Verslag huishoudelijke elektrische installatie op laagspanning en zeer lage spanning

Referentie: **011-20261027-01**	Datum controle: **27/10/2026**
Keurder: **011**

Eigenaar:	[redacted]	EAN-code:	**541449500000346939**
Adres installatie:	**Potaardestraat 55, 2845 - Niel**	Nummer teller(s):	**1SAG3100030236**
		Distributienetbeheerder installatie:	**Fluvius**

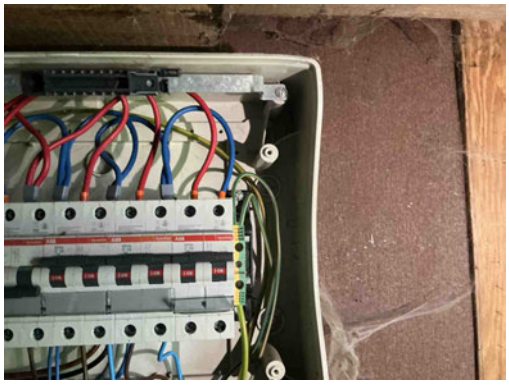
B29 - Het elektrisch verdeelbord in een huishoudelijke ruimte is niet voorzien van een deur (Boek1: 5.3.5.1).
Opmerking: Oa bord 1

B04 - De aanduiding van de kringen, klemmen en/of schakelapparatuur ontbreekt, is onjuist of is onvolledig (Boek 1: 3.1.3.1/5.1.6.1).
Opmerking: Oa bord 1 en 4

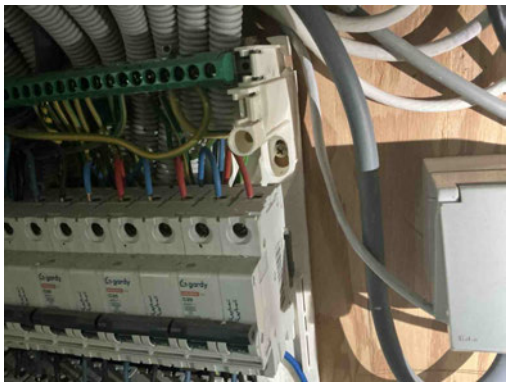
T21a - Het elektrisch materieel is niet geplaatst volgens de voorschriften van de fabrikant/ regels van goed vakmanschap. (Boek 1: 1.4.1.3) Oa ophangvijzen elektrisch verdeelbord niet afgedekt. Zie klasse II toestel.
Opmerking: Oa bord 1 en 4

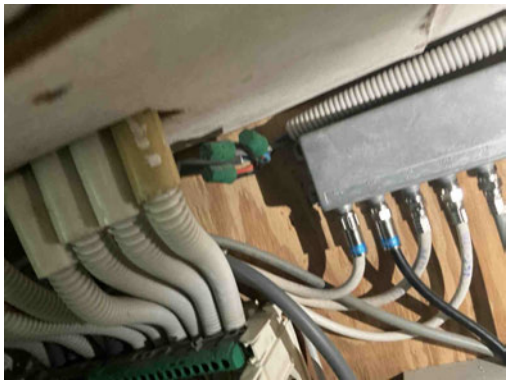
T21a - Het elektrisch materieel is niet geplaatst volgens de voorschriften van de fabrikant/ regels van goed vakmanschap. (Boek 1: 1.4.1.3) Oa ophangvijzen elektrisch verdeelbord niet afgedekt. Zie klasse II toestel.
Opmerking: Oa bord 1 en 4

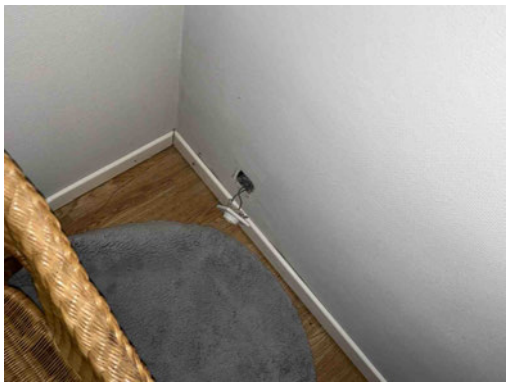
A11 - De aardingsonderbreker is niet op een normale manier bereikbaar (Boek 1: 5.4.3.5).
Opmerking: Oa onder bord - Re meting niet uitgevoerd

T21c - Het elektrisch materieel is niet geplaatst volgens de voorschriften van de fabrikant/ regels van goed vakmanschap. (Boek 1: 1.4.1.3) Oa armatuur niet degelijk bevestigd. Zie plaatsingsfiche fabrikant.
Opmerking: Oa aardingsonderbreker

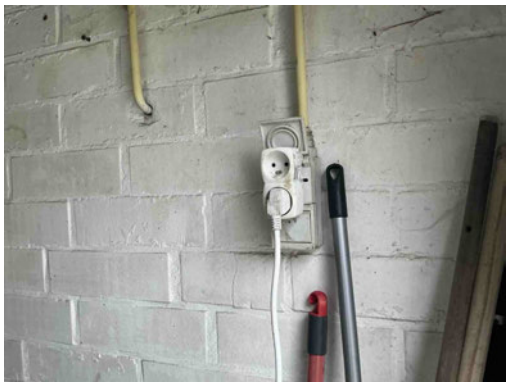
A16 - Er is geen continuïteit van de beschermingsgeleider van de contactdoos (Boek 1: 5.4.3.4).
Opmerking: Oa keuken , slaapkamer

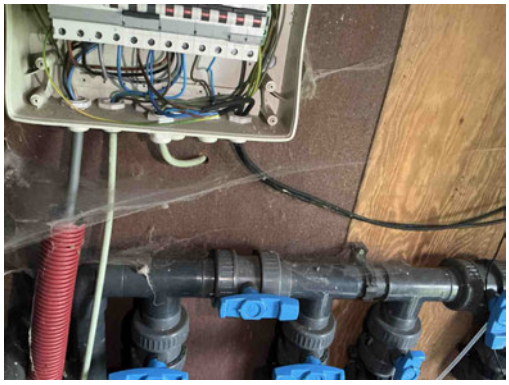
T10 - Bepaalde contactdozen en/of schakelaars zijn niet degelijk bevestigd (Boek 1: 1.4.1.3).
Opmerking: Oa slaapkamers, garage

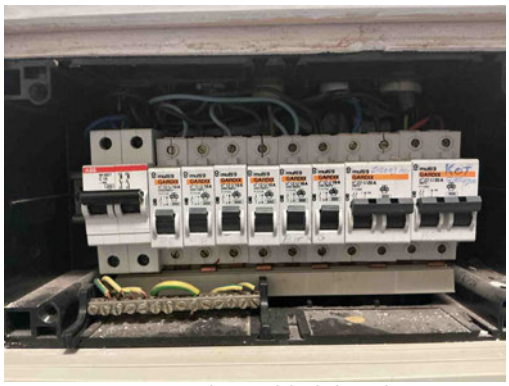
C13 - Onvoldoende bevestiging van de leiding(en) (Boek 1: 5.2.9.5).
Opmerking: Oa schuur
